RAPPORTAGE NIEUWBOUW VO BERTRAND RUSSEL COLLEGE TE KROMMENIE

- X Quicksan
- O Toets Schets Ontwerp
- O Toets Voorlopig Ontwerp
- O Toets Definitief Ontwerp

Versie: 1
d.d.: 25 april 2024

Figuur 1 Uitsnede Bestemmingsplankaart

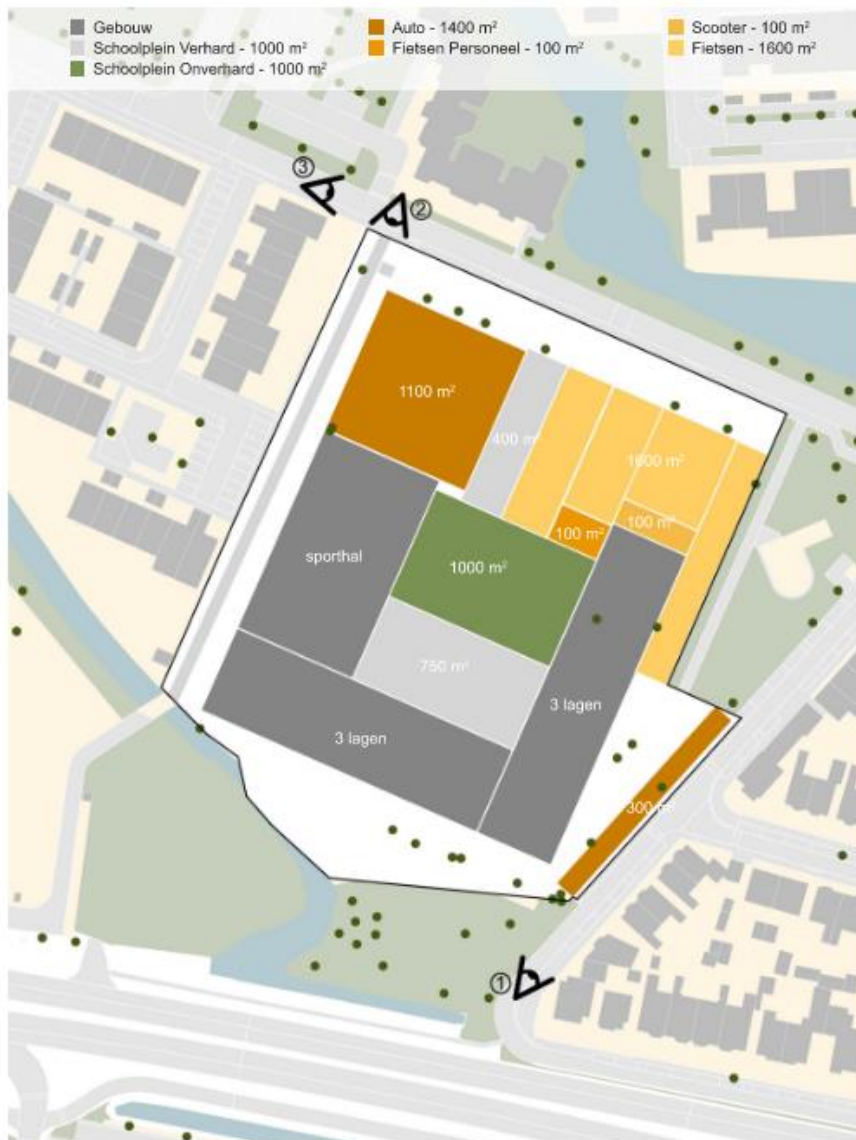
Er is een bestemmingsplanwijziging nodig voor het gedeelte met bestemming Wonen, het uitbreiden van het bebouwingsoppervlakte en indien bij het ontwerp er wordt gekozen voor 3 bouwlagen.

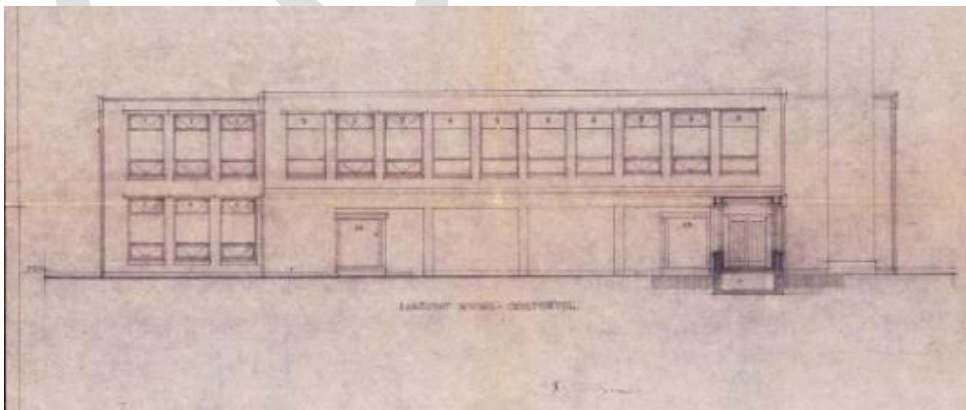
Erfgoed is niet akkoord met het vervangen van het schoolgebouw door nieuwbouw. Uit de waardering van Mooi Noord-Holland blijkt dat de school een hoge cultuurhistorische, architectuurhistorische en stedenbouwkundige waarde heeft en dat het ontwerp in de trant van de Bossche School van het architectenbureau Evers & Sarlemijn ondanks latere wijzigingen nog goed herkenbaar is. De kleinschaligheid van de school en de herhaling van kleinere ruimtes als basiseenheid zorgt voor een geborgenheid die door zowel leraren als leerlingen wordt gewaardeerd en bevat nog een hoge architectonische kwaliteit. Advies is om het schoolgebouw te behouden en aan de achterzijde uit te breiden zodanig dat het aan de huidige maatstaven voldoet en er ruimte komt voor de bovenbouw. Om de kwaliteit van het oorspronkelijke ontwerp van Evers en Sarlemijn weer zichtbaar en herkenbaar te maken dienen wel de gevels en muren ontdaan worden van het later aangebrachte schilderwerk. Het is niet duidelijk of dit zonder schade uitgevoerd kan worden.

- Het advies is opgesteld vanuit de objectieve en het zuivere oordeel van Erfgoed. Ondanks dat de school esthetisch is aangepast, zonder rekening te houden met de kenmerkende elementen, is de school nog steeds van waarde door de indeling en verhoudingen.
- De locatie heeft uitdagingen met betrekking tot het passend krijgen en situeren van alle verschillende functies op de kavel. Op basis van de 2D massastudie moet het schoolgebouw 3laags ontworpen worden om alles passend te krijgen. Wanneer het gebouw op basis van C-H waarde alleen gerenoveerd mag worden plus uitbreiding, is het niet mogelijk om de school te realiseren op de kavel.
- We hebben geconcludeerd dat sloop daarom mogelijk is en dat Erfgoed niet negatief zal adviseren. Wel moet de wethouder via een stafmemo geïnformeerd worden. Deze actie ligt bij de projectleider van het project.

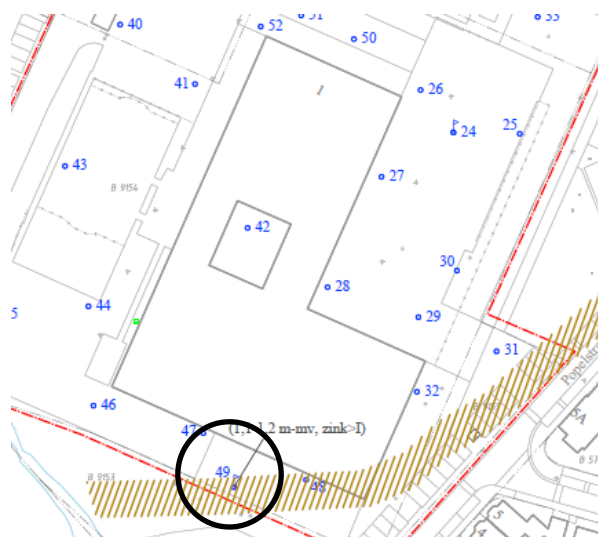
Wel is bij locatie 2 – Erasmusstraat 1 bij boring 49 (zie afbeelding hiernaast) mogelijk sprake van ernstige bodemverontreiniging. Bij geplande werkzaamheden in de ondergrond nabij boring 49 moet nader bodemonderzoek worden uitgevoerd om te kijken of er daadwerkelijk een verontreinigingssituatie is.
